**Европейская экономическая комиссия****Комитет по внутреннему транспорту****Всемирный форум для согласования правил
в области транспортных средств****Рабочая группа по вопросам шума и шин****Семьдесят девятая сессия**

Женева, 6–9 февраля 2024 года

Шины: Правила ООН, касающиеся шин**с восстановленным протектором****Предложение по поправкам серии 01 к Правилам № 108
ООН****Представлено небольшой рабочей группой по шинам
с восстановленным протектором***

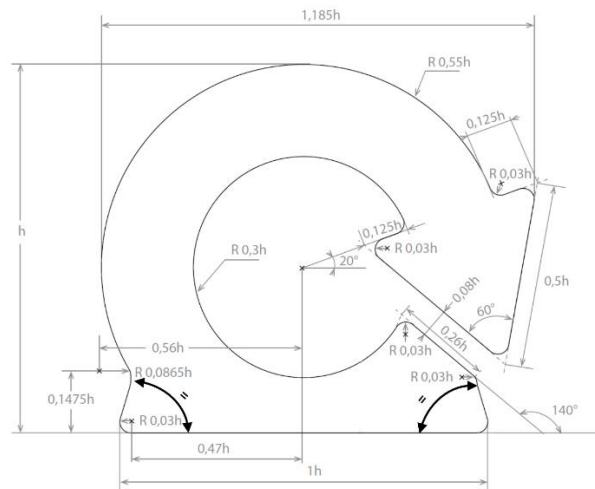
Включить новые пункты 3.2.11 и 3.2.12 следующего содержания:

«3.2.11 указанное ниже обозначение, если шина является шиной с расширенной мобильностью (EMT), причем “h” составляет не менее 12 мм;

СХЕМА ЗНАКА ОФИЦИАЛЬНОГО УТВЕРЖДЕНИЯ

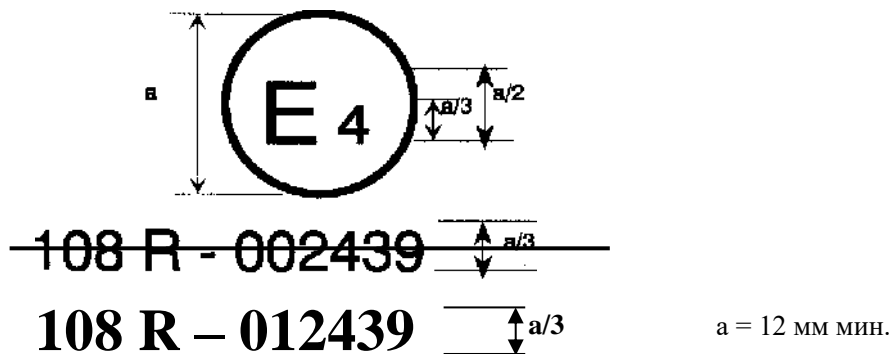
Приложение 2 изменить следующим образом:

Приведенный выше знак официального утверждения, проставленный на шине с восстановленным протектором, указывает, что данное предприятие по восстановлению протектора шин было официально утверждено в Нидерландах (E4) под номером официального утверждения 108R0012439 в соответствии с предписаниями **поправок серии 01 к настоящим Правилам в их первоначальном виде (00)**.

Номер официального утверждения должен проставляться вблизи круга либо над или под буквой “E”, либо слева или справа от нее. Цифры номера официального утверждения должны располагаться с одной стороны по отношению к букве “E” и должны быть ориентированы в одном направлении. Следует избегать использования римских цифр в качестве номеров официального утверждения во избежание путаницы с другими обозначениями. «

«1. Пример маркировки для нанесения на шины с восстановленным протектором, которые поступают в продажу после вступления в силу настоящих Правил

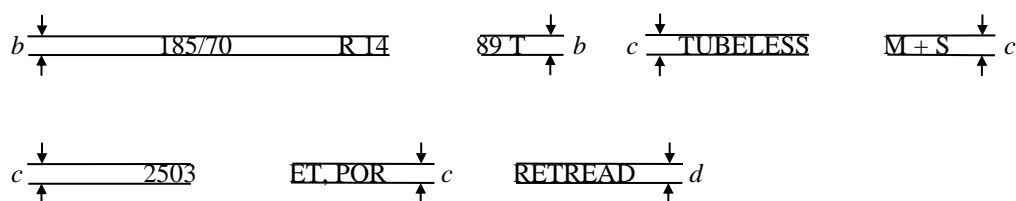
Приложение 3, пункт 1 изменить следующим образом:

b: 6 мм (мин.)
 c: 4 мм (мин.)
 d: 3 мм (мин.)
 и с 1998 года 4 мм (мин.)
